改善箇所説明図

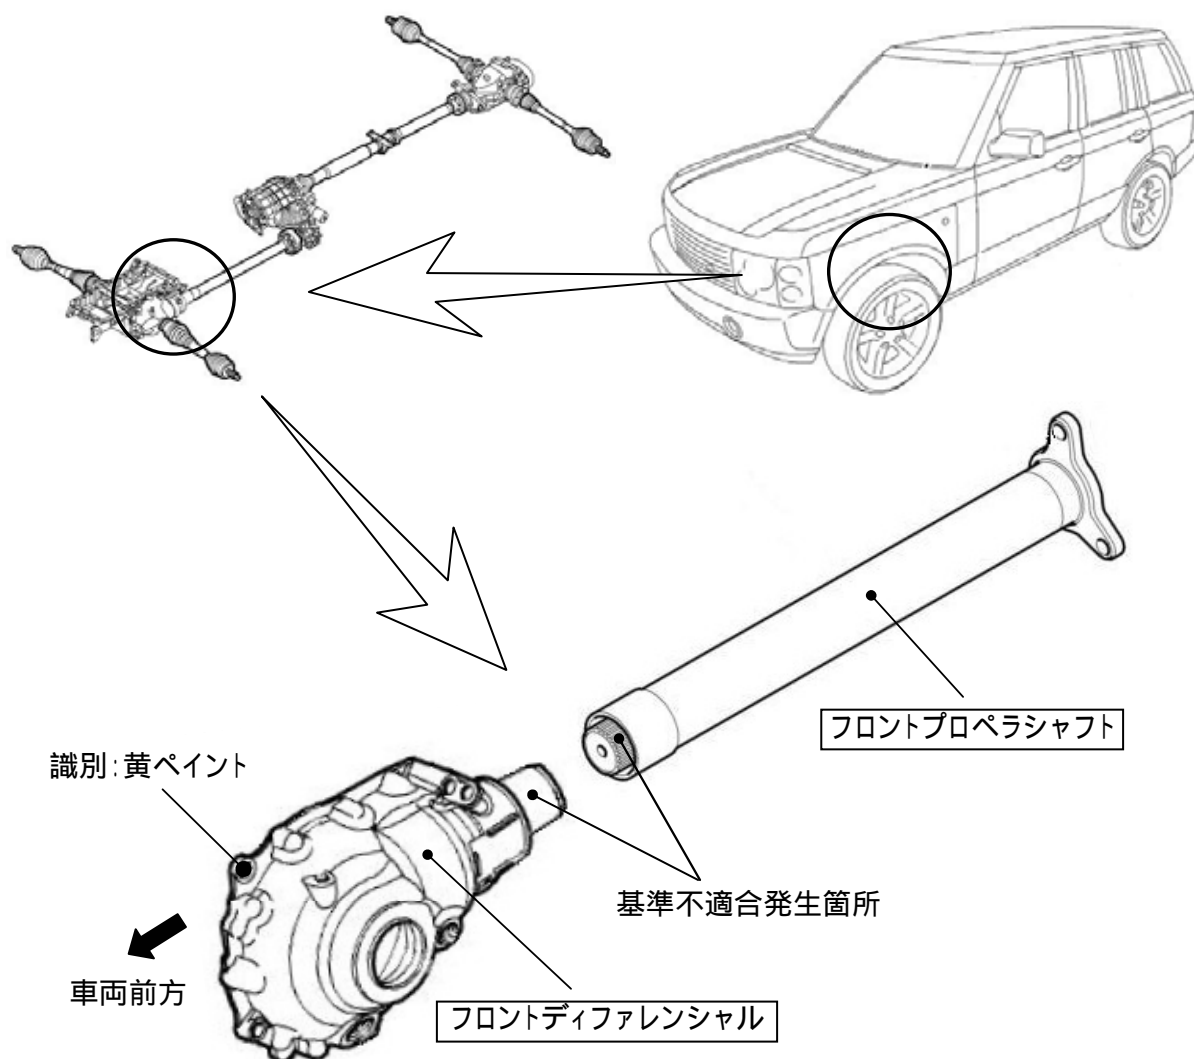
基準不適合発生箇所

フロントディファレンシャルの取り付け角度が不適切なため、フロントディファレンシャルとフロントプロペラシャフトの接続部が早期に磨耗するものがある。そのため、そのままの状態で使用を続けると、磨耗が進行し車体振動や異音が発生して、最悪の場合、走行不能になるおそれがある。

改善の内容

全車両、当該箇所の磨耗度合いを点検し、規定値以内であればフロントディファレンシャルのアライメント確認及び、調整を行う。また、規定値外の場合はフロントディファレンシャル及び、フロントプロペラシャフトを新品と交換しアライメント調整を行う。

識別

フロントディファレンシャル前側上部取り付けボルトに黄ペイントを塗布する。
